Servizio Sistemi Ambientali
APA Centro
Pratica SD n. 13324/2023
Ferrara 14/04/2023

Oggetto: [ID: 9281] Procedura di Valutazione di Impatto Ambientale ai sensi dell'art.23 del D.Lgs 152/2006 relativa al progetto di un impianto agrivoltaico per la produzione di energia da fonte solare nel comune di Ferrara (FE) denominato "Boara" della potenza nominale di 72.235,8 kw_p e relative opere di connessione alla RTN. Progetto PNIEC.

OSSERVAZIONI

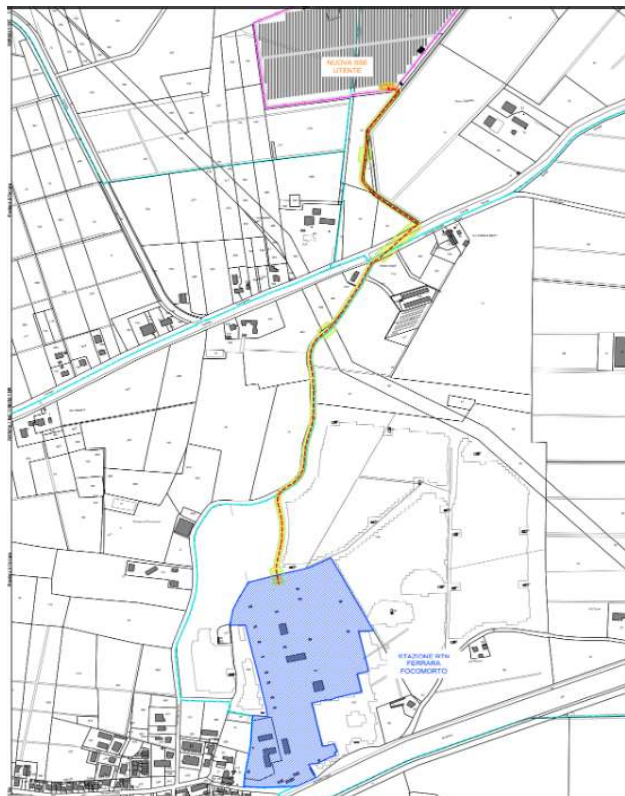
La figura seguente evidenzia, in giallo, i ricettori potenzialmente coinvolti dagli impatti prodotti dall’impianto; essi appartengono alla Classe III, secondo la classificazione acustica approvata dal comune di Ferrara.

Non è presente quindi una previsione su tutti i 18 ricettori identificati come potenzialmente impattati.

Per quanto riguarda i ricettori R2 ed R6, ubicati a fianco della SP2, per la verifica del limite di immissione assoluta sarebbe più corretto e cautelativo fare riferimento al valore misurato e non al L95. Per quanto riguarda il limite di immissione differenziale, pari a 5 dBA in periodo diurno e dato dalla differenza tra livello ad impianto funzionante e livello ad impianto spento (fondo ambientale), si prevede presso i punti indagati il sostanziale rispetto del limite.

Sulla base delle osservazioni sopra descritte si ritiene che, al fine di una corretta caratterizzazione dell'impatto acustico dell'impianto e del clima acustico post operam la valutazione debba essere condotta con un software previsionale e che i risultati debbano essere rappresentati sia in forma tabellare che con rappresentazione delle curve di isolivello su planimetria in cui siano riportati tutti i ricettori.
